製品仕様変更のご案内

<対象商品> 品名：CC-Link ターミナル（AT1N シリーズ、AT1V シリーズ、DT1N シリーズ）

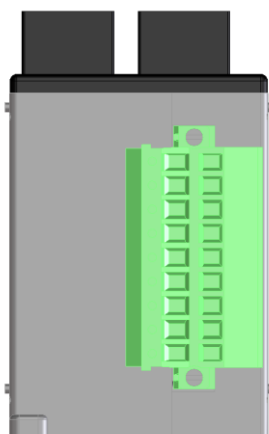
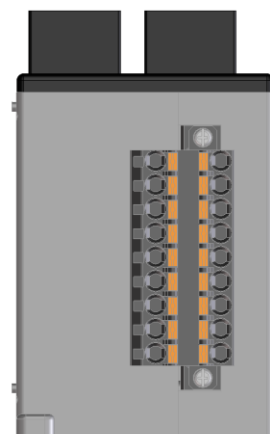
1. 伝送・電源用コネクタ

「伝送・電源用コネクタ」をフェニックス・コンタクト製から弊社製品に変更しました。

従来のマイナスネジタイプからスプリングロックタイプに変更したことにより、メンテナンスフリーを実現しました。

2. 記名シールの変更

表示を色付きに変更することにより確認がしやすくなりました。
